Zusammenfassung der Bürgerinformation  
„Es soll wieder weitergehen mit dem Marktplatz in Neuwied!“  
am 08. Juli 2020

Auf einer gut besuchten Bürgerbeteiligungsveranstaltung im Heimathaus Neuwied haben das Büro RMP Stephan Lenzen Landschaftsarchitekten und das Stadtbauamt Neuwied die weiterentwickelten Alternativen zum ersten Preis des Wettbewerbs für den Marktplatz aus dem Jahr 2018 vorgestellt.

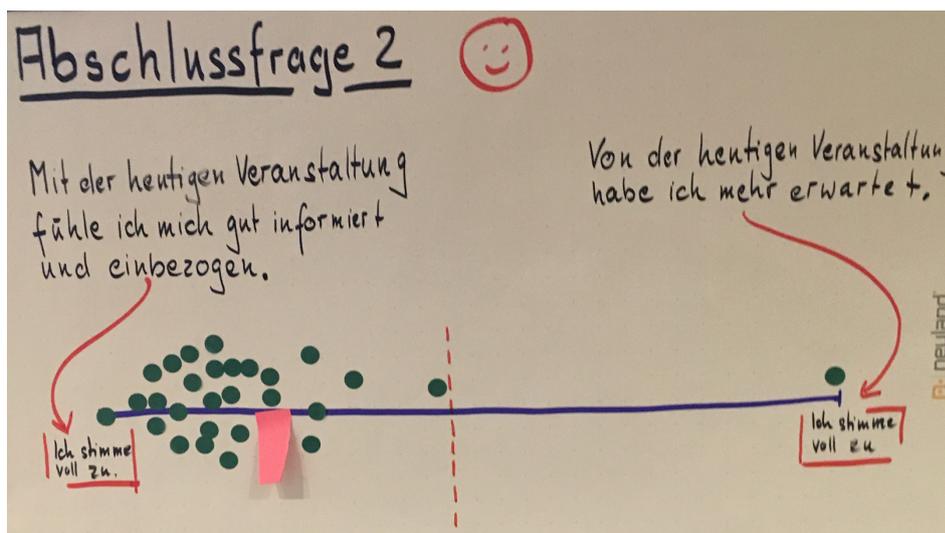
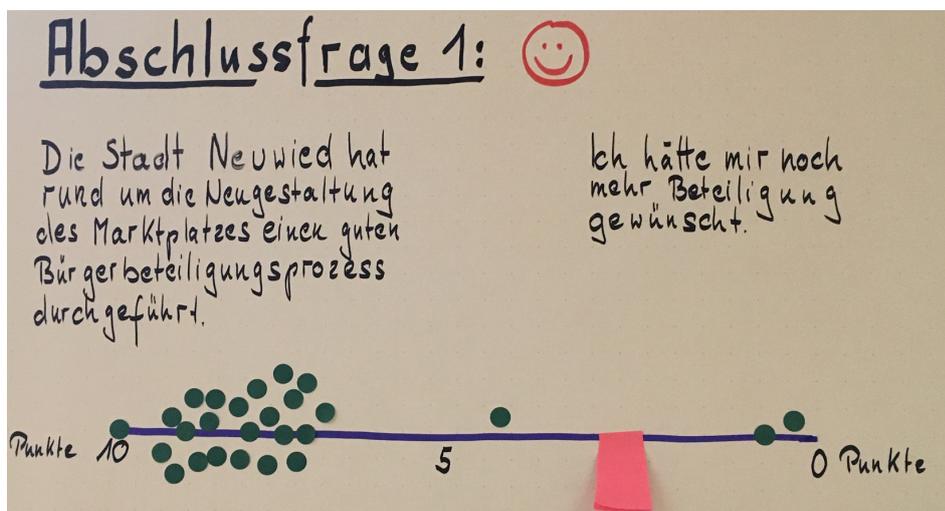
- Der Bodenbelag des Platzes sollte mehr Grün erhalten, die Baumscheiben sollten bepflanzt werden.
- Die gepflasterte Fläche ist manchem zu eintönig, es sollten mehr unterschiedliche Zonen eingerichtet werden.

- Mehr Bäume und Grün als Mittel zur Verbesserung des Klimaschutzes wurden immer wieder hervorgehoben.
- Zur besseren Möglichkeit der Kommunikation sollten auch Bänke einander gegenüber oder halbrund aufgestellt werden.

- Für die verbleibenden Parkplätze entlang der Kirchstraße sollte besser eine Schrägaufstellung vorgesehen werden, weil dann das Ein- und Ausparken leichter falle.

- Eine geplante Fahrradverbindung über den Platz fehle.
- Es müsse eine Vorfahrt für die Kirche geben damit Hochzeits- oder Taufpaare nicht so weite Wege laufen müssten.

- Der geplante, optionale Kiosk wurde infrage gestellt. Die Aktivitäten sollten besser in die Platzränder integriert werden um diese zu beleben.
- Das Denkmal der Marktfrau solle in jeden Fall erhalten werden.

Herr Evers nahm die Anregungen interessiert auf, gab zwischen den Diskussionsbeiträgen Hinweise und beantwortete Fragen. Er sagte zu, dass die Marktfrau auf jeden Fall erhalten werde, der genaue Standort könne allerdings erst in der Bauphase bestimmt werden. Wenn der Künstler noch lebt, soll er einbezogen werden.

Eine wichtige Frage war, welche Bäume neu gepflanzt werden sollten. Die Anwohner gaben zu bedenken, dass die vorhandenen Linden das ganze Jahr über viel Dreck machen. Herr Evers führte aus, dass die Entscheidung für die Baumart noch nicht gefallen ist, dass neue Bäume aber den veränderten Klimabedingungen Rechnung tragen müssten. Vorstellbar sei der Amberbaum für die Allee, der eine schöne Herbstfärbung habe.

Zu den verkehrlichen Aspekten nahm Herr Geisen, der Leiter der Planungsabteilung, Stellung. Er betonte, dass die Kirchstraße im Bereich des Platzes als „Zone 30“ einspurig geführt und in etwa auf Platzniveau angehoben werden soll.

Als Fahrradweg käme sie jedoch aufgrund der Verkehrsmengen nicht in Betracht, da gäbe es sinnvollere alternative Wege in die Innenstadt.
